改善箇所説明図

G450X

サーモスイッチ

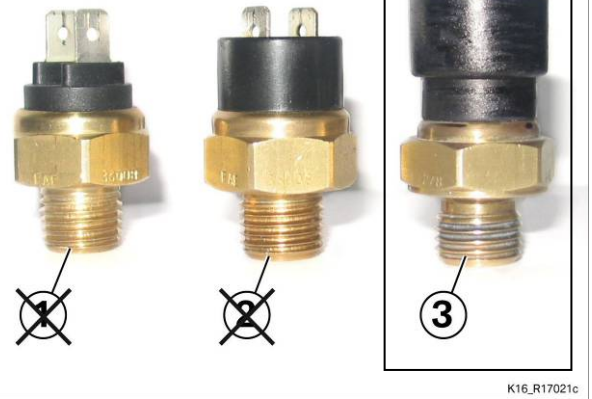
冷却ファン用サーモスイッチにおいて、設計不良により防水シールが不適切なため、内部に水が侵入し、ショートするものがある。そのため、冷却ファンが作動し続ける、又は作動しないことがある。冷却ファンが作動しない場合、オーバーヒートし、エンジン出力不足となり、最悪の場合、エンジンが走行中に停止するおそれがある。

全車両、冷却用サーモスイッチを対策品と交換する。
